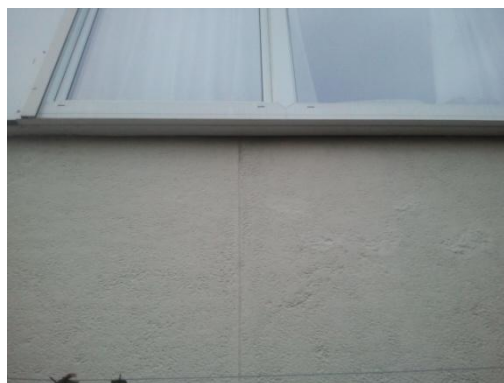
Op de foto is te zien dat het metselwerk boven sterk is aangetast, deze dient opnieuw gevoegd te worden om de gevel waterdicht af te sluiten. Het betonnen middenstuk is niet geïsoleerd.

Advies: Het plaatsen van een schuimen isolatieplaat voor de betonnen delen, deze perfect aan te laten sluiten aan het gevelmetselwerk, zodat welstand geen bezwaar kan maken.

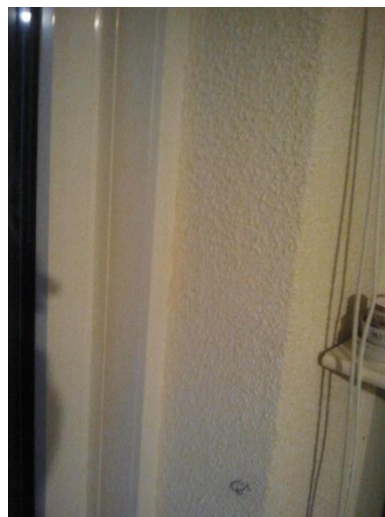
De aansluiting van het raamkozijn aan de binnengevel is slecht.

Advies: Voor- en achterzijde van het tussendeel raamkozijn en plafond verwijderen indien mogelijk en deze te vervangen of te verlijmen met 6 cm houtwolplaat, geschikt voor leem stuc afwerking. Dagkanten (aansluiting van binnengevel en raamkozijn) isoleren met min. 2 cm houtwolplaat, geschikt voor leemstuc afwerking. Voordeel van houtwolplaat: De condens die ontstaat aan de aansluiting binnengevel/ isolatieplaat, zal wegdampen naar het binnenklimaat.
